**ACUERDO DE LA TERCERA MODIFICACIÓN DEL CONTRATO NUM. 71/2022 “OBRAS DE PROYECTO DE CONSTRUCCIÓN DE MEJORAS EN LA E.D.A.R. SUR (T.M. GETAFE)”.**

**INFORME Y PROPUESTA DE LA MODIFICACIÓN DEL CONTRATO  
71/2022 PROYECTO DE CONSTRUCCIÓN DE MEJORAS EN LA  
E.D.A.R. SUR (T.M. GETAFE)**

**MODIFICACIÓN Nº 3**

**INFORME DE REVISIÓN  
RELATIVO A LAS NUEVAS UNIDADES DE PROYECTO  
(PRECIOS CONTRADICTORIOS ACTA Nº 3) DURANTE LA EJECUCIÓN DE LAS OBRAS DEL  
“PROYECTO DE CONSTRUCCIÓN DE MEJORAS  
EN LA EDAR SUR (T.M. GETAFE)”**

### 2.2 REMODELACIÓN DE GASÓMETROS EXISTENTES

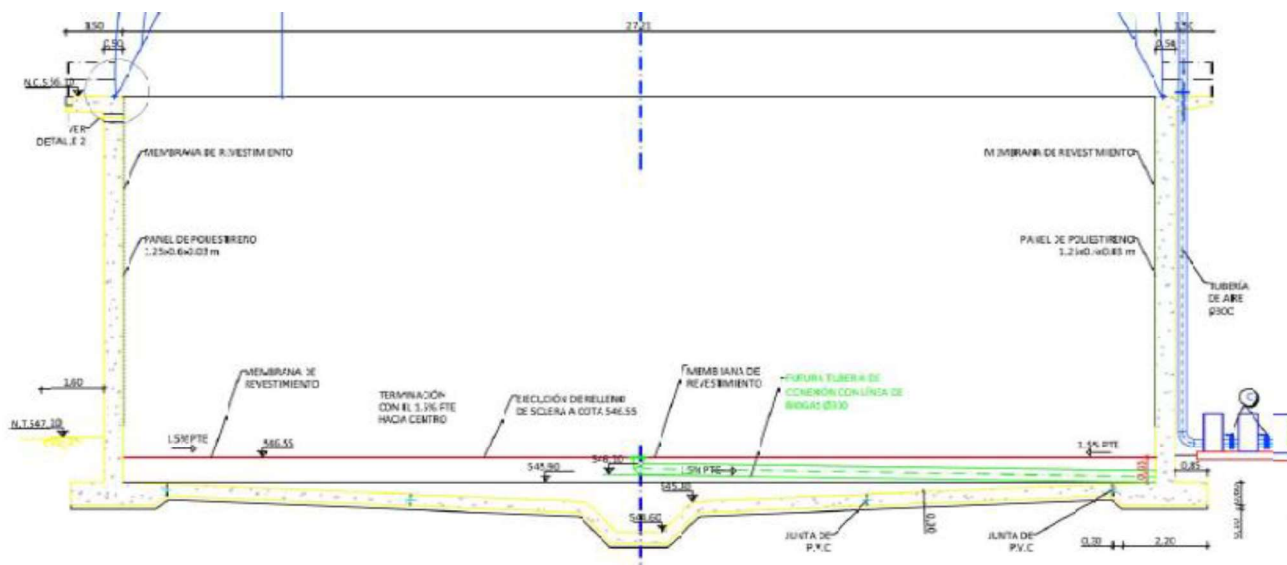
La planta actual dispone de dos gasómetros de campana metálica para almacenamiento de gas en baja presión instalados en sendos depósitos de hormigón de dimensiones 27,20 m de diámetro y 10,20 m de altura.

En este proyecto, se contempla la sustitución de las campanas metálicas por gasómetros de doble membrana, dotando al sistema de gas de una capacidad de almacenamiento unitaria por gasómetro de 8.915 m3 y presión de trabajo de 180 mm. La membrana exterior e interior queda fijada en la parte superior de los muros y están construidas con un tejido base de poliéster con una resistencia a la ruptura 10.000 N/5 cm en la urdimbre y de 8.500 N/5 cm en la trama.

Además del desmontaje de las campanas metálicas existentes, será necesario preparar interiormente los paramentos de hormigón, creando un cilindro libre de irregularidades para un apoyo continuo de la membrana interior de revestimiento.

### Estado futuro gasómetro

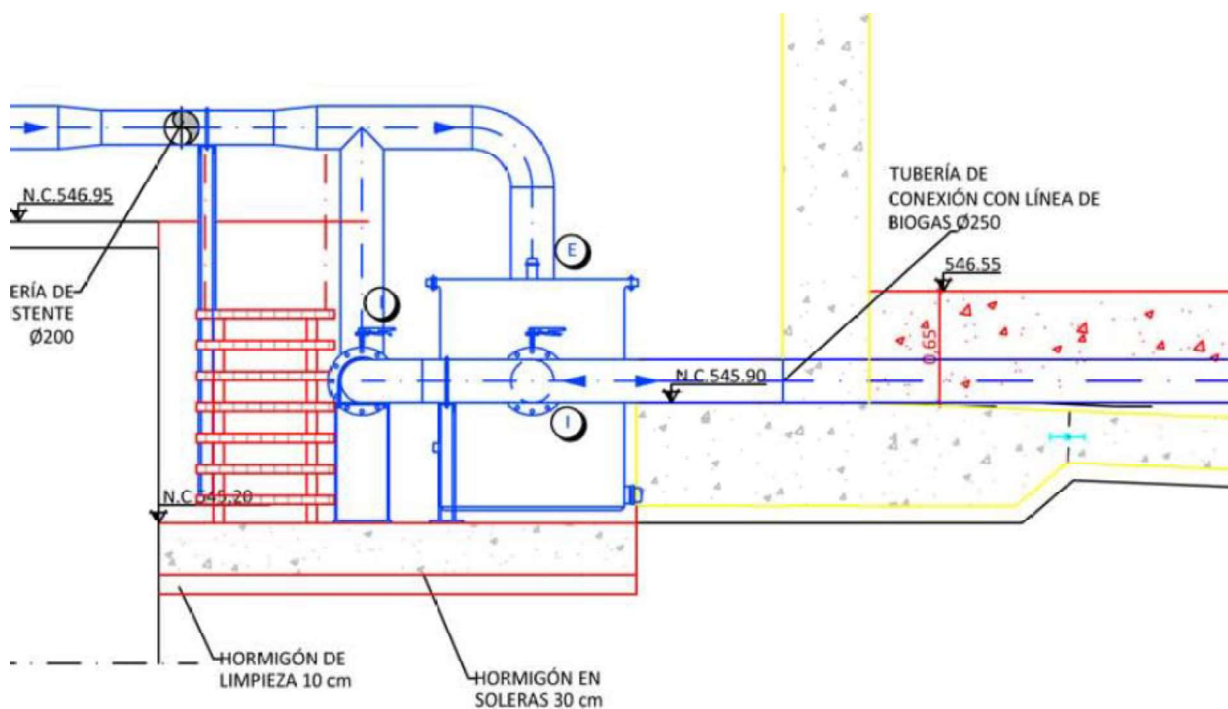
Los gasómetros actuales disponen de unos dados de hormigón de 1,5 m de altura sobre los que apoya la campana metálica, tal y como se observa en la figura a continuación.

Al bajar la cota de la tubería y mantener la pendiente de 1,5% hacia el depósito de condensados, se hace necesario profundizar el foso donde se ubica estos elementos unos 0,70 m. La excavación para el foso del pote de condensados y la localización de servicios afectados se tendrá que realizar con métodos manuales.
